寄件者: tmylwdpo_pd/PLAND
寄件日期: 2025年09月15日星期一 13:52
收件者: Edwin Wai Shing YEUNG/PLAND
副本: Wai Lap TANG/PLAND; Spencer Ka Tsun LEUNG/PLAND
主旨: 轉寄: 有關A/YL-TYST/1326補充資料
附件: 場地設計圖.pdf

From: 陳灝然 <[REDACTED]>
Sent: Monday, September 15, 2025 12:30 PM
To: tpbpd/PLAND <tpbpd@pland.gov.hk>
Cc: Edwin Wai Shing YEUNG/PLAND <ewsyeung@pland.gov.hk>
Subject: 有關A/YL-TYST/1326補充資料

有關上述檔案現提供補充資料及作進一步澄清。

場地設計圖

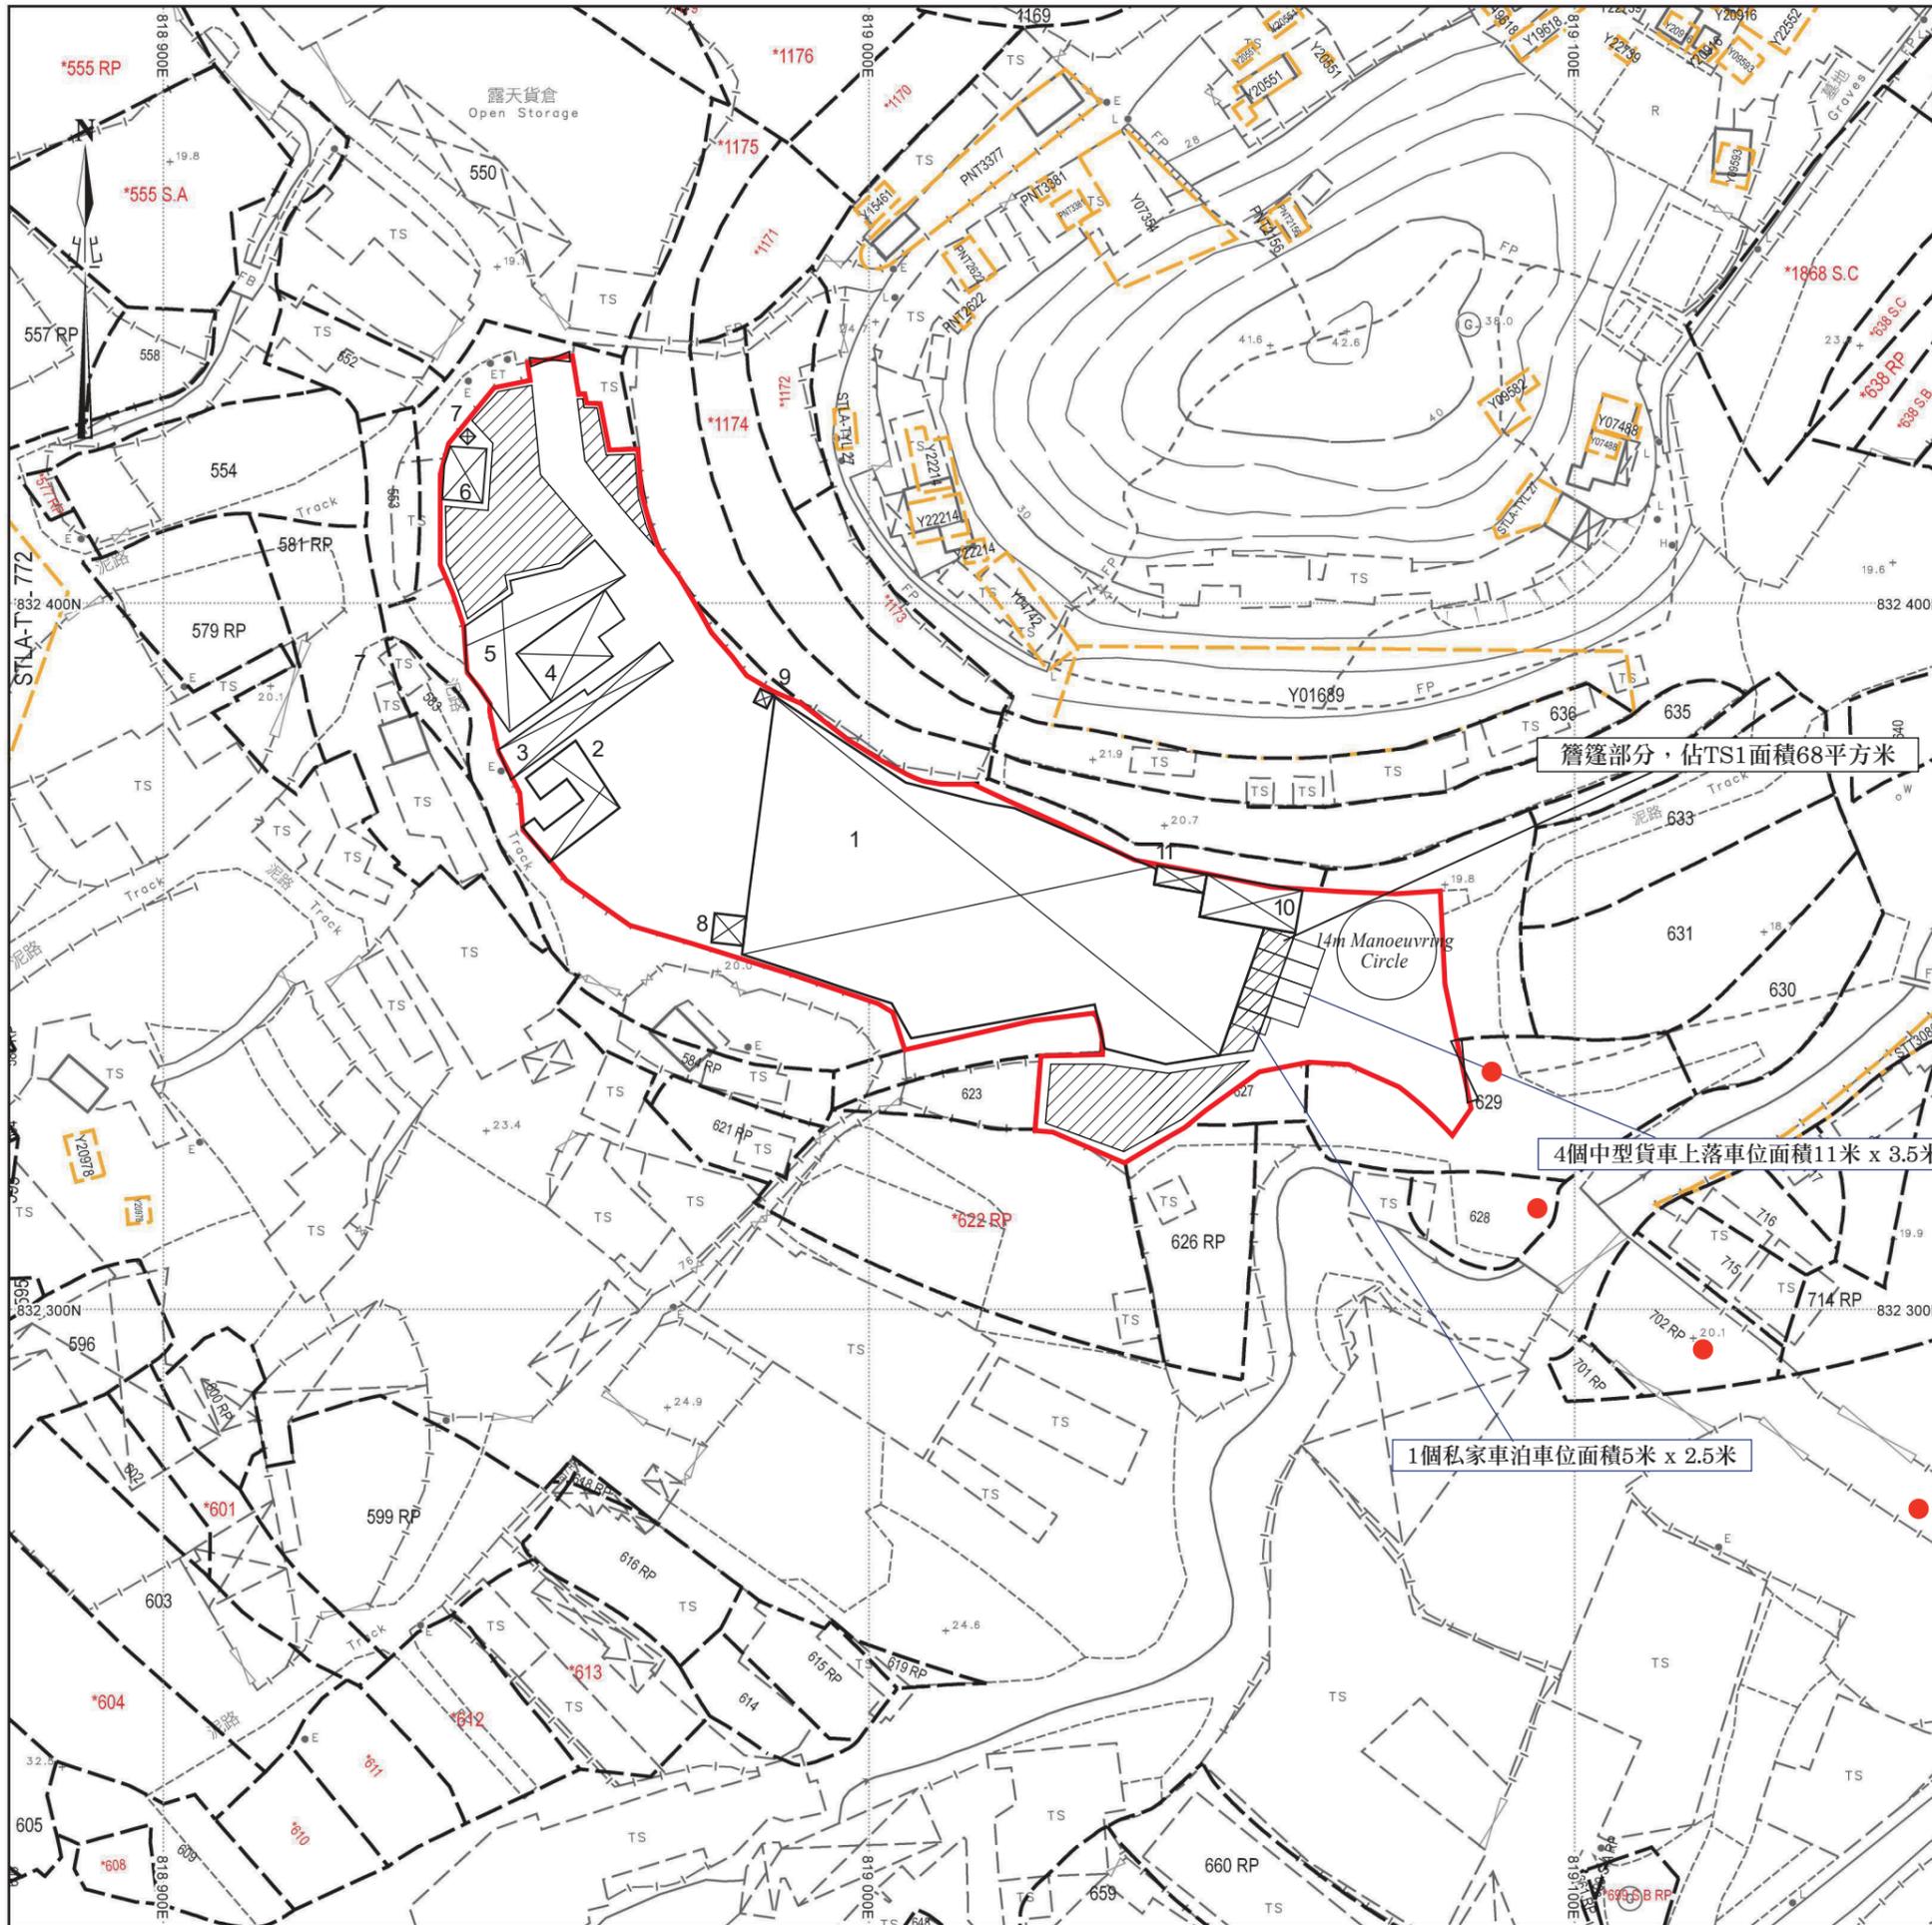
申請面積由 7096 平方米改為 5734 平方米。申請地點發展作臨時貨倉及露天存放建築材料，「露天存放建築材料範圍」由原本佔面積 660 平方米改為 600 平方米。(可參閱場地設計圖)
